REGIONE DEL VENETO

COMITATO TECNICO REGIONALE V. I. A.
(L.R. 18 febbraio 2016, n. 4)

Parere n. 49 del 10/10/2018

**Oggetto: Autostrada Brescia Verona Vicenza Padova S.p.A. con sede legale in Via Flavio Gioia 71, 37135 – Verona (C.F. e P.IVA 03614140238).
Autostrada Valdastico A31 Nord - Tronco Trento - Valdastico - Piovene Rocchette. Varianti di tracciato nei tratti dal km 1+328 al km 11+169 e dal km 13+757 al km 17+841.
Comuni di localizzazione: Cogollo del Cengio, Caltrano, Valdastico, Pedemonte (VI).
Comuni interessati: Piovene Rocchette, Chiuppano, Velo d'Astico, Arsiero, Rotzo (VI)
Procedura di VIA statale e Legge Obiettivo (D.Lgs. n. 152/2006 e ss.mm.ii., D.Lgs. n. 50/2016, D.Lgs. n. 163/2006, L.R. n. 4/2016 e ss.mm.ii.).**

Figura 43: Alternativa di tracciato "Proposta Cogollo 2"

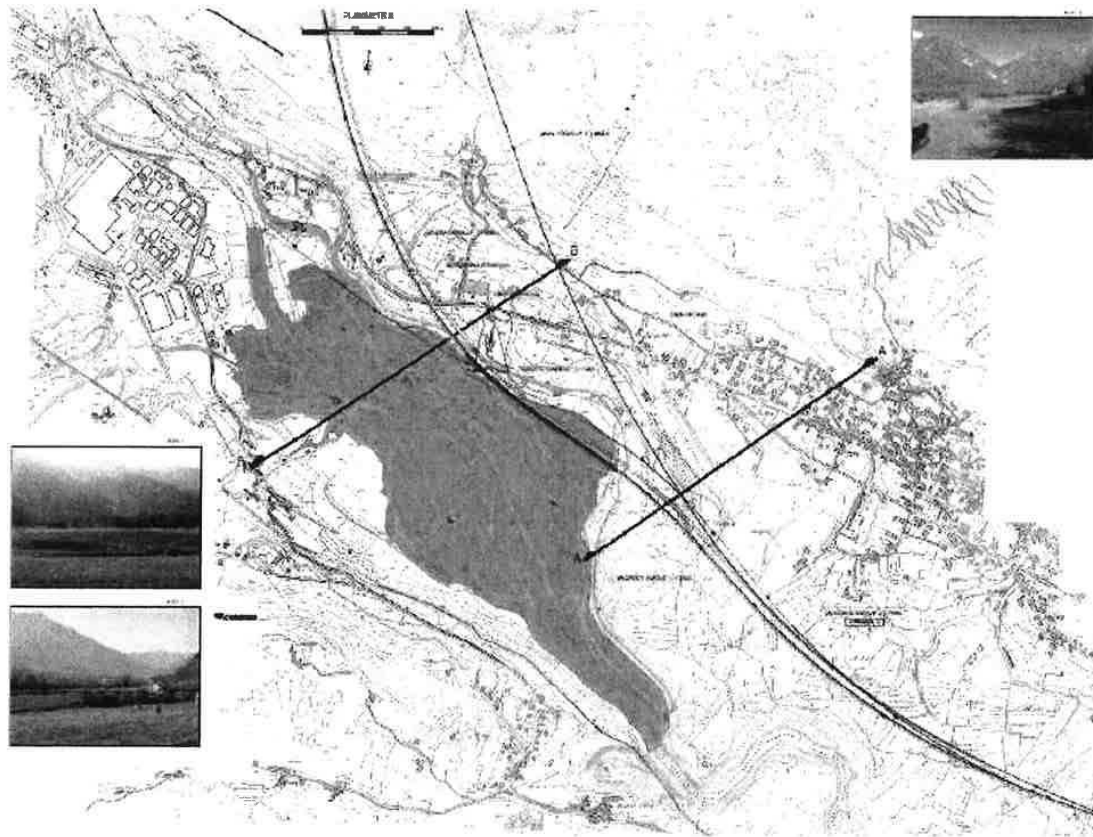
Si è visto che il tracciato di cui alla *Proposta Cogollo 2* presenta interferenze con il bacino di laminazione di Meda (previsto dal Piano degli Interventi del Commissario Delegato ex OPCM 3906/2010 e dalla DGR 1643/2011), che vengono risolte, nella *Proposta Cogollo 2 modificata*, in modo diverso rispetto a quanto previsto dal Proponente nella propria alternativa; infatti:

- la *Proposta Cogollo 2*, avanzata dal Proponente, non richiede modifiche al perimetro del bacino di Meda, poiché il viadotto Cogollo avrebbe le pile situate all'interno del bacino medesimo e le spalle in corrispondenza delle arginature, lungo le quali sarebbero realizzate le rampe di collegamento al casello autostradale (nelle vicinanze dell'attuale Cava Boiadori).
- la *Proposta Cogollo 2 modificata* implica delle variazioni al perimetro nord-est del bacino, che sarebbe ridotto di superficie, in modo che il tracciato autostradale, in rilevato e non in viadotto, insieme al rilevato della strada di collegamento con la barriera d'esazione (collocata in località Rutello) fungano da argini al bacino di laminazione (come raffigurato nella ortofoto e nella planimetria a pagina 57).

Figura 7 – Ortofoto “Alternativa Cogollo 2 modificata” – in verde il tracciato Cogollo 2, in giallo l’area suggerita per lo svincolo e il collegamento con la viabilità esistente, in grigio l’area di occupazione dello svincolo e casello dell’Alternativa 1A.

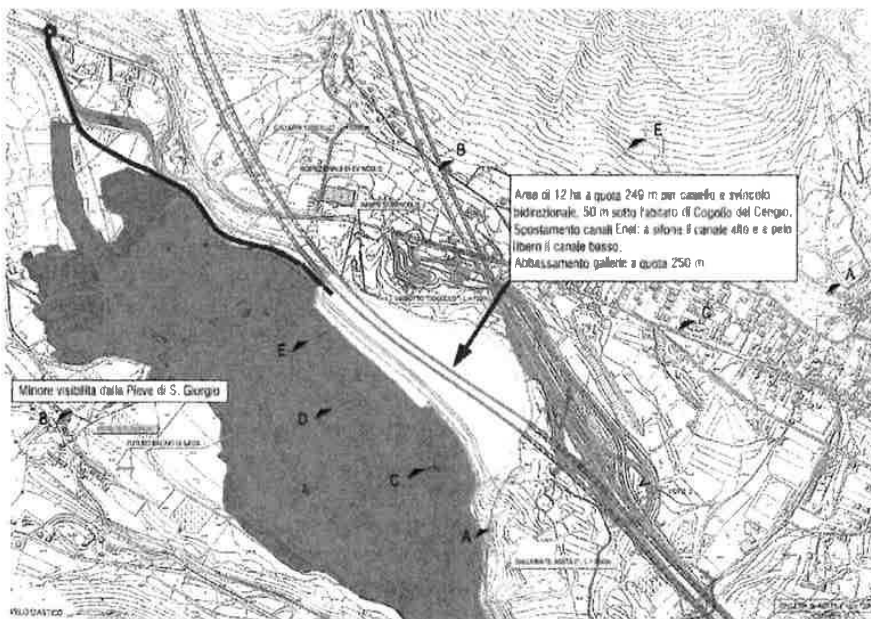
Il Comitato ha ritenuto particolarmente significative le osservazioni poste dal Comune di Cogollo del Cengio (di cui alla note in data 11/10/2017 e 23/10/2017), nelle quali si propongono modifiche esclusivamente altimetriche all'alternativa denominata *Proposta Cogollo 2*, inserita e valutata nello studio di impatto ambientale all'interno del Quadro Progettuale, nonché descritta negli elaborati grafici di progetto.

Di seguito si riporta l'ortofoto che illustra la variante proposta dal Comune di Cogollo, denominata *Proposta Cogollo 2 modificata*, con la didascalia originale (dalle osservazioni in data 23/10/2017).

Si condivide l'Osservazione del Comune di Cogollo del Cengio (DVA-2017-0026789 del 23.10.2017 e DVA-2018-0005126 del 19.02.2018), nella quale sono proposti dei miglioramenti da applicare all'alternativa di tracciato denominata *Proposta Cogollo 2*, senza variarne il tracciato planimetrico, ma modificando il profilo altimetrico secondo la soluzione indicata come *Proposta Cogollo 2 modificata*.

- 2) Sia esaminata e più approfonditamente valutata e verificata, in via prioritaria, la fattibilità di realizzazione della variante indicata nell'osservazione del Comune di Cogollo del Cengio, denominata "Proposta Cogollo 2 modificata", in quanto ritenuta preferibile;

Figura 6 – Sezione tipo e dettaglio “Proposta Cogollo 2” con in rosso la proposta abbassamento livelletta “Proposta Cogollo 2 modificata” – formazione pianoro a quota 249 e bypass canalette Enel.

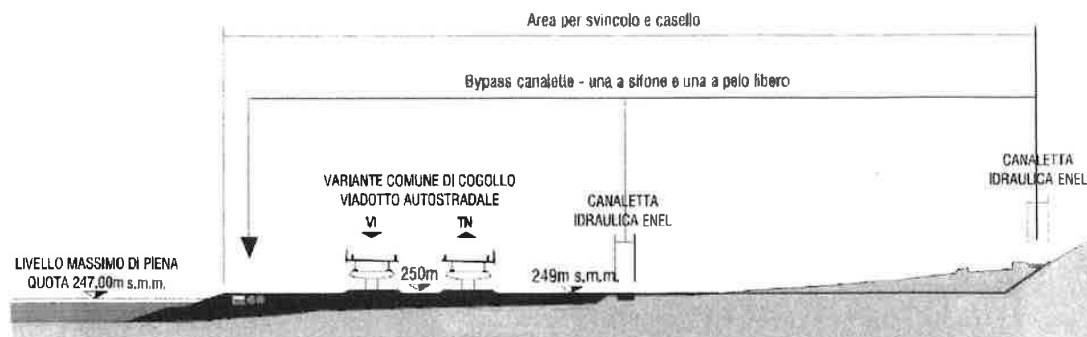
La realizzazione del pianoro artificiale, alla quota di 249 m s.m.m., richiederebbe lo spostamento delle due canalette ENEL esistenti, per le quali possono essere realizzati dei nuovi tracciati (by pass), al bordo del bacino di laminazione (sezione seguente dalle osservazioni in data 23/10/2017, recante in rosso le opere della *Proposta Cogollo 2 modificata*).

La *Proposta Cogollo 2 modificata* è caratterizzata da un minore impatto visivo dal punto di vista altimetrico, poiché il viadotto Cogollo sarebbe sostituito da due bassi rilevati, uno per carreggiata, situati a quota 250 m s.m.m., che sarebbero realizzati sopra un pianoro artificiale con sommità a quota 249 m s.m.m.; tale pianoro richiederebbe un riempimento con volume di circa 430.000 m³ e la modifica del bordo nord est del Bacino di Meda, in modo da ridurne il volume di invaso per circa 260.000 m³ (una quota pari soltanto al 3% del volume totale di invaso).

Dovrà, infine, essere risolta l'interferenza delle opere stradali con le due canalette ENEL, per le quali sono stati suggeriti, nella *Proposta Cogollo 2 modificata*, dei tracciati alternativi a pelo libero e in scatolare (per la canaletta denominata *salto 17*) e con condotte in debole pressione (per la canaletta *salto 27*).

- 4) Con riferimento alla variante "Proposta Cogollo 2 modificata", determinare l'interferenza dei rilevati, costituenti il nuovo lato nord est del bacino di laminazione di Meda, con il deflusso idraulico in condizioni normali e di piena, mediante apposito modello di calcolo e con i medesimi tempi di ritorno impiegati nella relazione idrologica - idraulica di progetto, al fine di determinare il rischio idraulico residuo.

- 5) Con riferimento alla variante "Proposta Cogollo 2 modificata", verificare e valutare attentamente i possibili fenomeni d'erosione e scalzamento al piede dei suddetti rilevati ed eventualmente individuare e dimensionare le opere di protezione.
